改善箇所説明図

基準不適合発生箇所

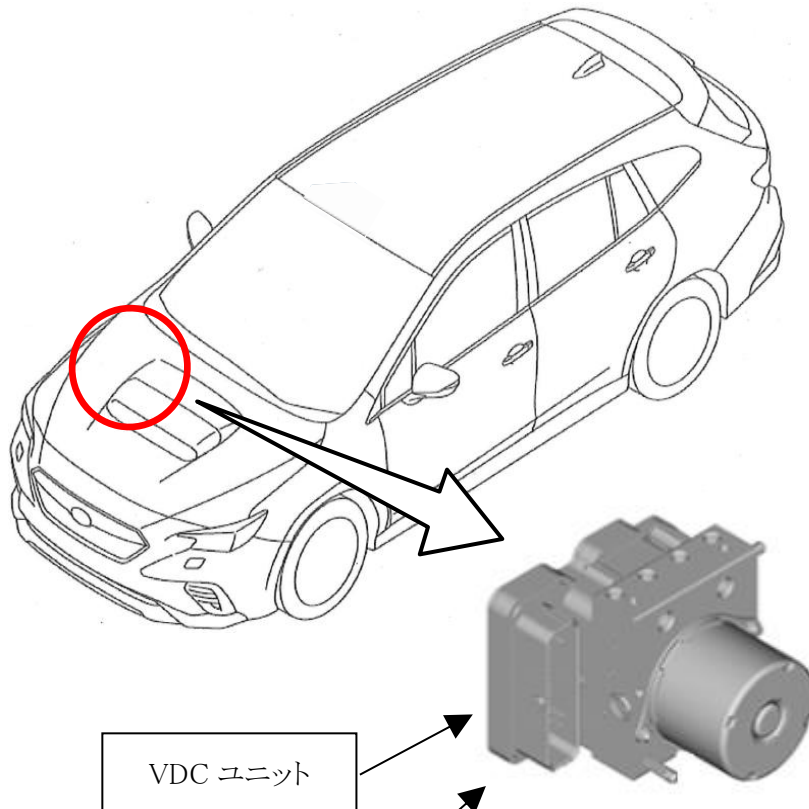
VDC（ビークルダイナミクスコントロール）ユニットにおいて、電動パーキングブレーキ制御プログラムが不適切なため、電動パーキングブレーキが作動中に車両振動が入ると、センサが過敏に反応し、走行中と誤認識することがある。そのため、警告灯が点灯し、電動パーキングブレーキが解除できなくなるおそれがある。

全車両、VDCユニットの制御プログラムを対策プログラムに書き換える。

打刻車台番号先頭『左』に黄色ペイントを塗布する。
